東海第二発電所

耐津波設計方針について

〔第520回審査会合(平成29年10月17日)時の
指摘事項に対する回答〕

日本原子力発電株式会社

図2 試験装置(参考)

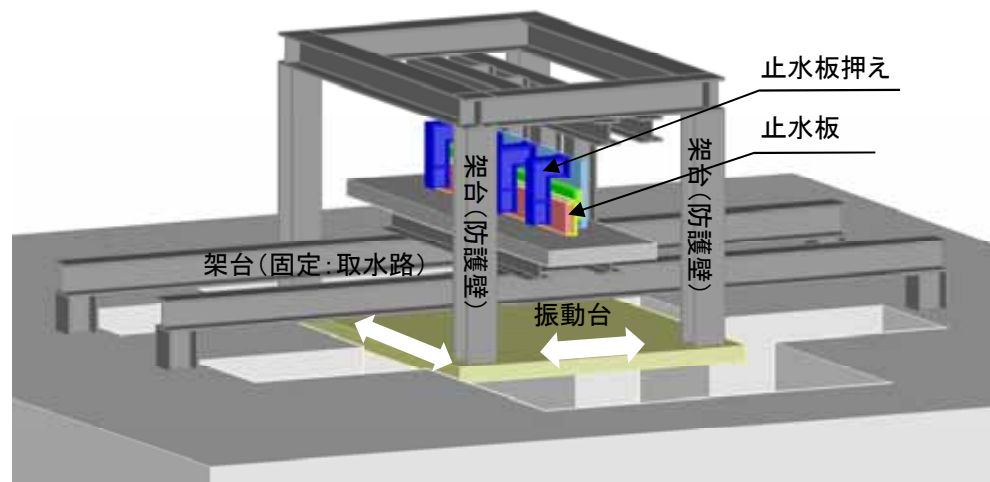
止水板の追従性として、解析での確認に加え、試験についても検討し、方針及び実施時期を示した上で、設置許可断面と工認断面の範囲を整理して示すこと。

(2) 試験装置(図2参照)

- 供試体: 実機と同仕様の実規模サイズの供試体を製作
- 模擬範囲: 止水板2枚(各2m)を連結

地震動: 基準地震動 S_s による鋼製防護壁の応答加速度(水平・鉛直加速度を同時入力), 相対変位を考慮。

- 止水板の地震時の追従性: 止水板の動作に異常(浮上りなど)がないことを確認する。
- 水密ゴムの機能保持: 止水板による水密ゴムの噛み込み, 摺動による亀裂・破損・摩耗等がないことを確認する。
また, 水密ゴムのライニングがない状態についても挙動を確認する。
- 止水機構構成部材の機能保持: 試験を通じて構成部材に異常(変形, 損傷など)がないことを確認する。

試験計画の策定, 試験装置の設計・製作完了後, 速やかに実施(平成30年4月頃からの開始を想定)し, 試験結果については平成30年5月末頃に説明する。

図1 止水機構の全体構造概要

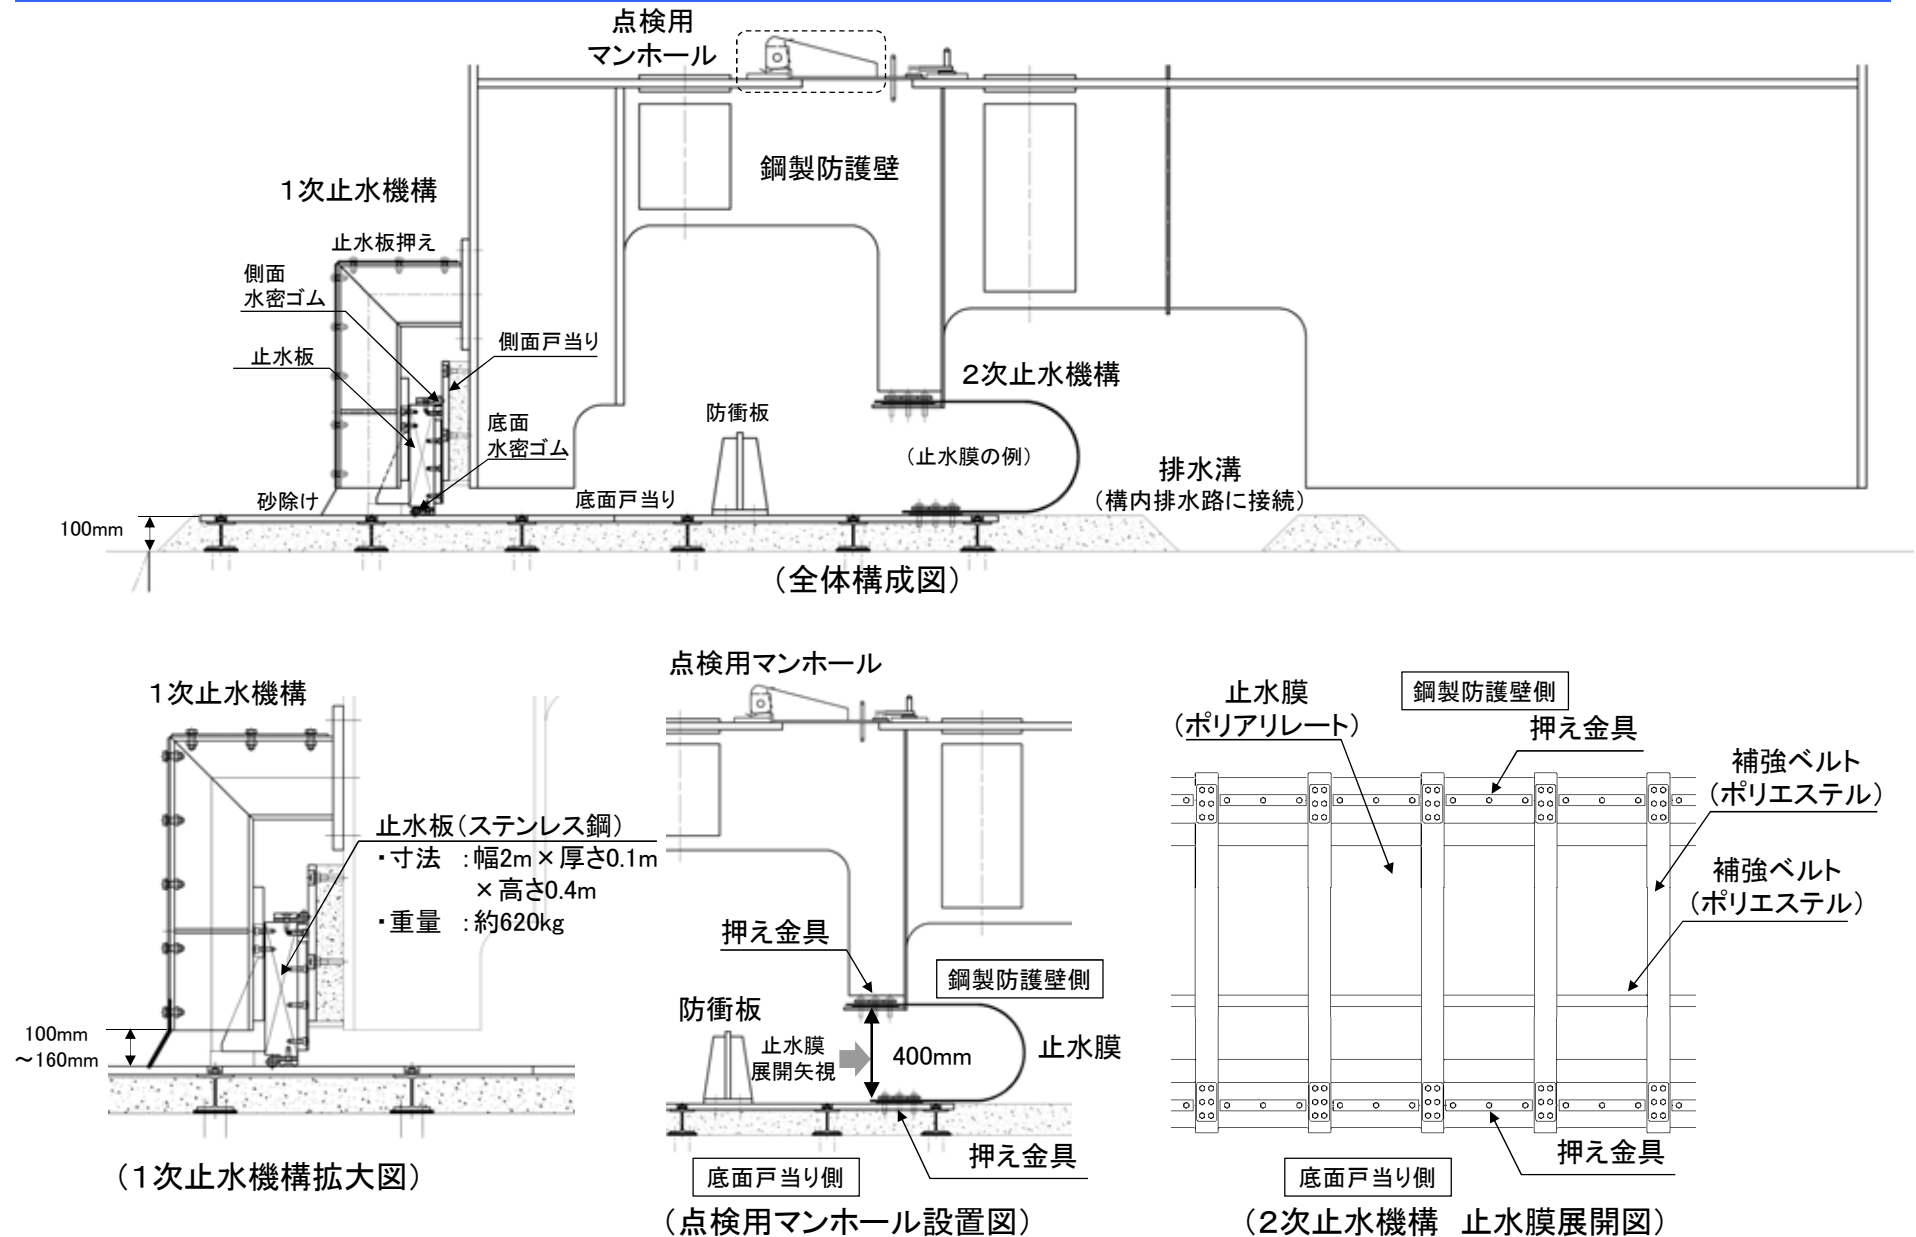
止水機構の多重性又は多様性について、損傷モードを含めて検討し、設計方針について設置変更許可申請書及びまとめ資料に反映すること。

止水機構の損傷又は保守に伴う一時的な機能喪失時においても、津波に対する防護機能が維持できるように、現状の止水機構(以下「1次止水機構」という。)に加えて、2次止水機構を設置する。

- (1) 2次止水機構の追加設置に当たっては、共通要因故障(止水板の追従性不良等)による同時機能喪失が生じないよう多様性を図ることとし、1次止水機構の構造と異なる止水膜又はシートジョイントによる構造を採用する(表1, 表2)。
- (2) 止水膜及びシートジョイントについては、想定する津波荷重に対して十分な耐性を有するものを採用するが、1次止水機構の取り外し時に津波の襲来を想定すると、漂流物が2次止水機構に到達する可能性があることから、2次止水機構前面に防衝板を設置し、漂流物による損傷を防止する設計とする。
- (3) さらに、2次止水機構の後段には、2次止水機構からの漏水の可能性を考慮し、漏水を収集・排水可能な排水溝を設置する設計とする。排水は、構内排水路の防潮堤内側の集水枘に収集し、構内排水路逆流防止設備を通して排水する。
- (4) また、2次止水機構及び防衝板の点検・保守を考慮して、鋼殻内に点検用マンホールを設置し、アクセス可能な設計とする。
- (5) これら対策により、基準津波の遡上波の重要な安全機能を有する海水ポンプが設置されたエリアへの到達、流入防止を確実なものとする。

図1 小型漂流物の流入経路

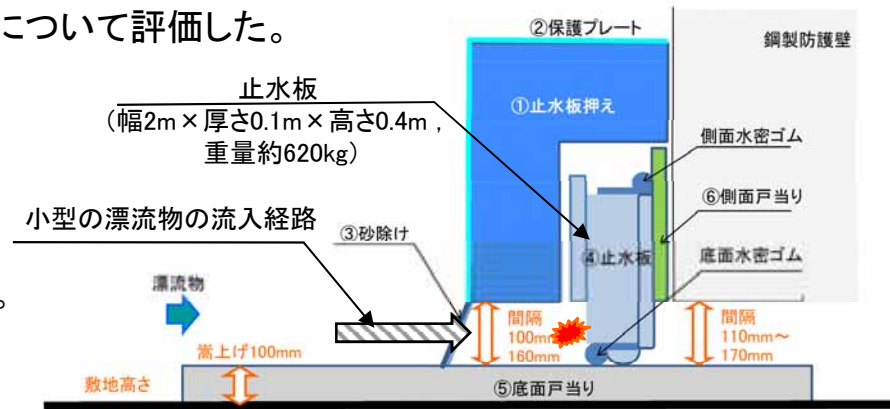
止水板に衝突する漂流物として、小型植生以外に石の衝突を考慮した止水板の健全性について評価すること。

止水板への小型の植生の衝突を想定した評価に加え、石の衝突を考慮した評価を実施した。

評価に当たっては、止水機構前面で想定される石は、周辺状況から砂利程度と考えられるが、地震によるコンクリート路盤等の損傷・剥離による塊状コンクリートや、津波により敷地周辺から同伴される石を想定するとともに、止水機構の最大隙間16cmを考慮し、保守的に□16cmの石(約13kg)を考慮した。

評価の結果、石の衝突を考慮しても止水板の機能は保持できることを確認した。

①止水板押えと⑤底面戸当りの隙間が0.16mであるため、石の大きさを0.16m×0.16m×0.16m(仮定)とした。

$$F = mv^2 / L = 7.7\text{kN}$$

○漂流物荷重は、植生(0.89kN)及び石(7.7kN)に対し許容応力は240kNであり十分な裕度を確認した。
